## OPINIA

### z wyników przeprowadzonych oględzin – ekspertyzy urządzeń grzewczo – kominowych

w budynku przy ul. **Rynek nr 1/1 w Rozdrażew**  
dotycząca urządzeń grzewczo – kominowych używanych przez: **Urząd Gminy Rozdrażew**  
sporządzona przez posiadającego wymagane uprawnienia mistrza kominarskiego  
Pana **Bartłomieja Pługowskiego nr uprawnień 0002633** w celu:

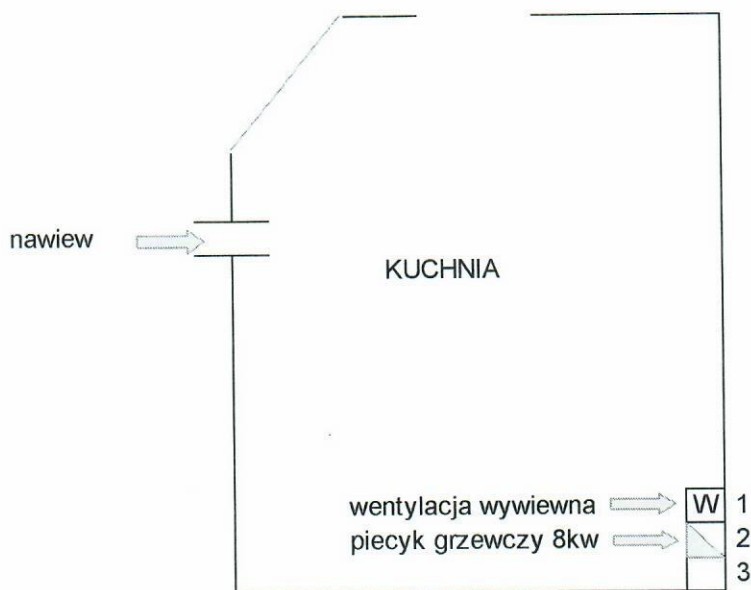
Po sprawdzeniu przewodów kominowych i podłączeń stwierdzono, że w pomieszczeniu kuchennym jest możliwość podłączenia piecyka grzewczego o mocy 8kw na pelet do przewodu kominowego nr 2 po uprzednim wyłączeniu trzonu kuchennego i zabezpieczeniu przewodu kominowego wkładem stalowym o średnicy fi 150. Wentylację wywiewną z pomieszczenia kuchennego podłączyć do przewodu kominowego nr 1. Należy wykonać wentylację nawiewną do pomieszczenia kuchennego.

Inne uwagi: Przewód kominowy nr 2 o średnicy 14x14 cm należy poszerzyć do prawidłowego zamontowania wkładu kominowego żaroodpornego o średnicy fi 150.
